島根原子力発電所第2号機 審査資料	
資料番号	NS2-他-235改01
提出年月日	2022年11月16日

島根原子力発電所第2号機

サブプレッションチェンバの耐震評価

詳細設計申送り事項に対する回答

高振動数領域における振動モード図
(水平方向の並進モード)

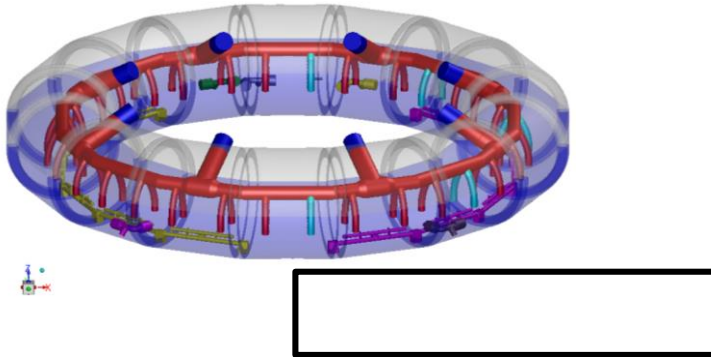
No.	詳細設計申送り事項	分類	回答	回答頁
1	<ul style="list-style-type: none"> スペクトルモーダル解析モデルについて，サブレッション・チェンバサポート位置の質点はサブレッション・チェンバの円周方向に剛に固定されており，構造上の特徴から支持点付近の円周方向は高振動数にならないと振動しないので，詳細設計段階で高次モードの影響も評価して説明する。（第814回審査会合（2019年12月17日）） 	B*	<ul style="list-style-type: none"> サブレッションチェンバの地震応答解析モデルでは，サブレッションチェンバサポート及び取付部には剛性を模擬し，サポート間のはり要素には3つの節点を設定したモデルとした。また，設計用床応答スペクトルでは高振動数領域（0.02秒（50Hz）から0.05秒（20Hz））の範囲に床面の最大応答加速度を上回る震度を設定しており，スペクトルモーダル解析において50Hzまでの振動モードを考慮した。 	P.17
2	<ul style="list-style-type: none"> 3次元はりモデルを用いたスペクトルモーダル解析について，過小評価としないことを詳細設計段階で説明する。（第272回ヒアリング（2019年12月4日）） 	A*	<ul style="list-style-type: none"> サブレッションチェンバの3次元はりモデル（工認用地震応答解析モデル）と3次元シェルモデル（適用性確認用解析モデル）の比較検討を行い，振動モードが同様であり，発生応力の相違が耐震評価上問題ないことを確認したため，島根2号機へ用いることは妥当と判断した。 	P.12～16
3	<ul style="list-style-type: none"> サブレッションチェンバの耐震評価において，流体解析で算出したスロッシング荷重の考慮法を詳細設計段階で説明する。（第264回ヒアリング（2019年11月19日）） 	B*	<ul style="list-style-type: none"> 詳細設計におけるスロッシング荷重を工認条件としての水位条件及び地震動の条件を用いて流体解析により算出し，水平2方向入力を鑑みて裕度を持った値を応力評価用の荷重として設定した。 	P.18～19

- サプレッションチェンバの地震応答解析モデルでは、サプレッションチェンバサポート及び取付部には剛性を模擬し、サポート間のはり要素には3つの節点を設定したモデルとした。
- 設計用床応答スペクトルでは高振動数領域（0.02秒（50Hz）から0.05秒（20Hz））の範囲に床面の最大応答加速度を上回る震度を設定しており、スペクトルモーダル解析において50Hzまでの振動モードを考慮した。
- 固有値解析により、高振動数領域においてサポート間のはり要素の振動モードは主要な振動モードとして現れないことを確認した。

各水位の固有周期における震度

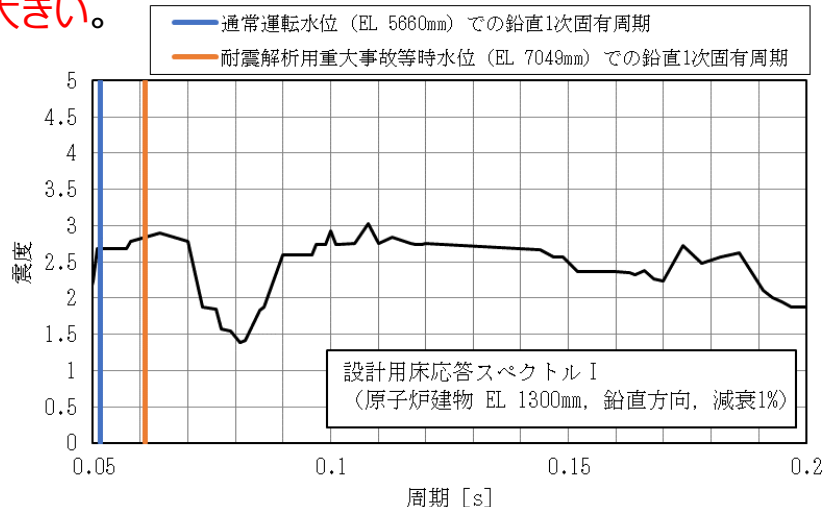
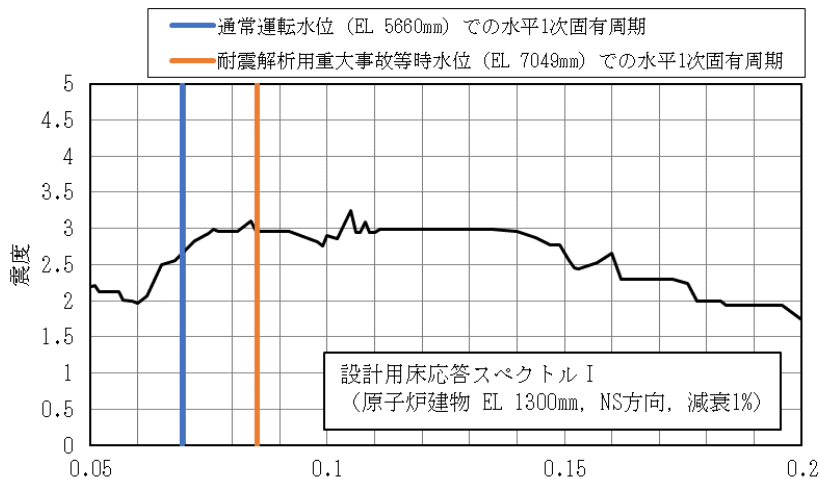
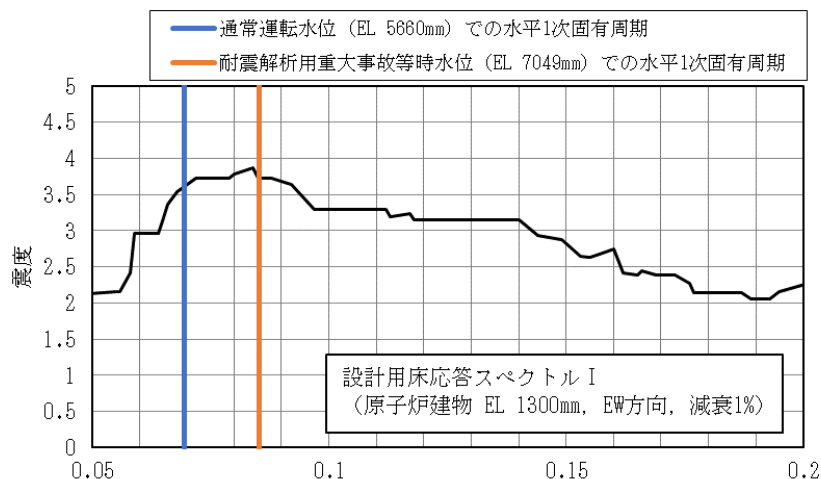
4	<ul style="list-style-type: none"> 水位によりサブレッションチェンバの固有周期が変動するため，耐震評価に用いる床応答スペクトルと固有周期の関係に配慮したサブレッションチェンバの耐震評価における水位条件の設定について説明する。（まとめ資料における当社の記載） 	B*	<ul style="list-style-type: none"> 耐震評価においては，通常運転時及び重大事故等とともに内部水質量を大きく設定した耐震解析用重大事故等時水位を評価に用いることで，発生荷重が大きくなるような保守的な評価とした。また，保守的に水位を大きく設定したことによる固有周期に対する影響についても評価上問題としないことを確認した。 	P.20～21

- 以下の設計用床応答スペクトルに示すとおり、通常運転水位の固有周期における震度に対して、耐震解析用重大事故等時水位の固有周期における震度は大きい。
